Mission régionale d'autorité environnementale
Région Hauts-de-France

**Avis délibéré de la mission régionale
d'autorité environnementale
Hauts-de-France
sur la révision allégée
du plan local d'urbanisme
de la commune de Wailly-Beaucamp (62)**

n°MRAe 2023-7536

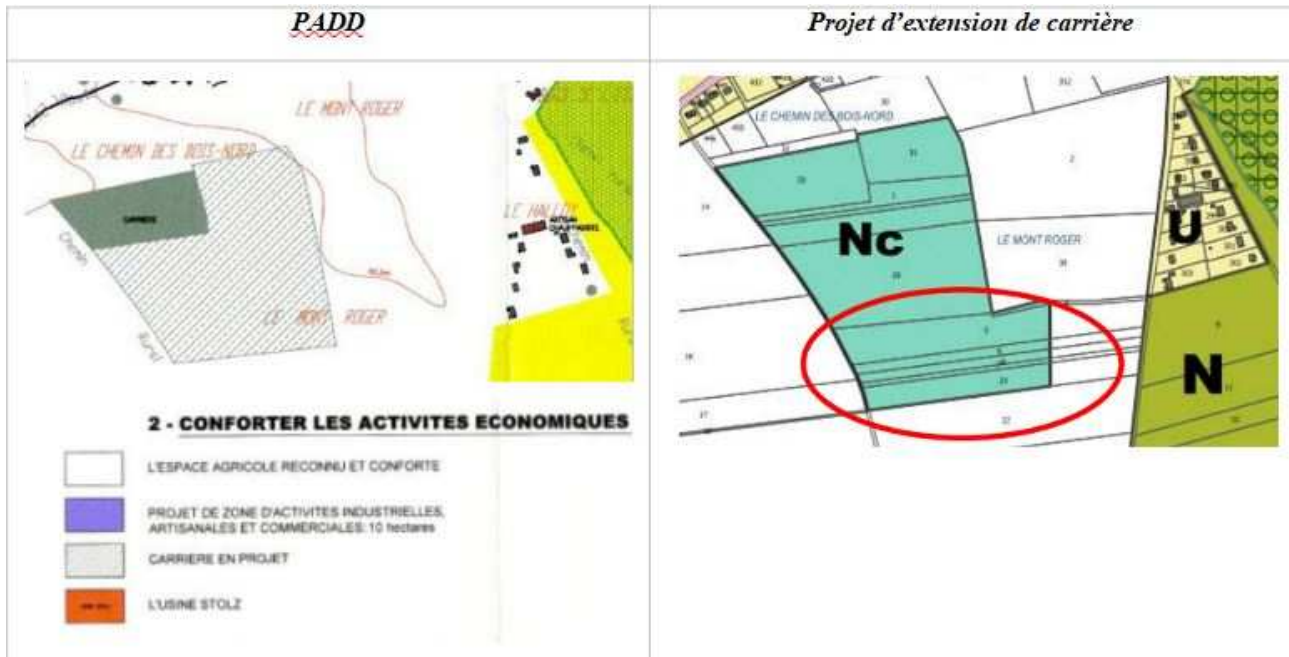
La révision allégée du PLU consiste à classer les parcelles ZC 5 à ZC 8 et ZC 23 de la commune de Wailly-Beaucamp, d'une surface totale d'environ 3,5 hectares, actuellement classées en zone agricole (A), en zone naturelle d'exploitation de carrière (Nc), afin de permettre une extension d'une carrière existante. La zone Nc d'exploitation de la carrière serait ainsi étendue.

De plus, la zone Nc apparaît différente de celle figurant dans le projet d'aménagement et de développement durable (PADD)¹, ce qui pourrait nécessiter une modification de cette pièce.

L'autorité environnementale recommande de mettre en cohérence les pièces du dossier et d'étudier les impacts de la zone Nc finalement retenue.

Extrait du PLU opposable avec extension envisagée (en rouge)

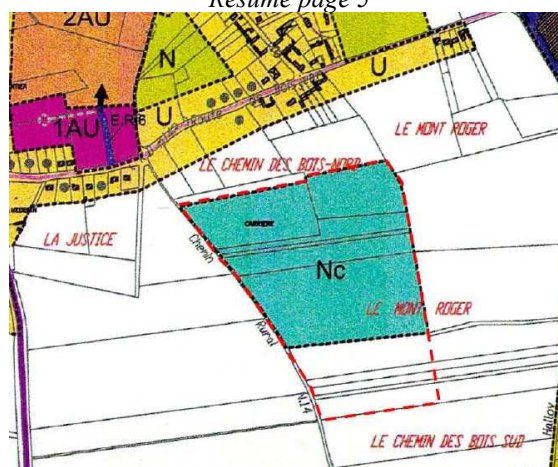
L'autorité environnementale relève que la forme de l'extension du secteur Nc apparaît différemment suivant les pièces du dossier selon les parcelles prises en compte. Ainsi, celle du résumé non technique diffère de celle du plan de zonage du PLU révisé et de la notice. De même, les variantes de projet étudiées, présentées page 122 de l'évaluation environnementale, ne correspondent pas à la forme de la zone Nc présentée dans le dossier.

Le résumé non technique est présenté dans un fascicule séparé. Il reprend de manière synthétique les principales caractéristiques du projet dans son ensemble ainsi que les informations développées dans l'étude d'impact. Cependant, comme évoqué ci-avant, il comporte des incohérences sur la cartographie présentée.

L'autorité environnementale recommande de corriger les informations graphiques du résumé non technique et de l'actualiser, après avoir complété l'étude d'impact.
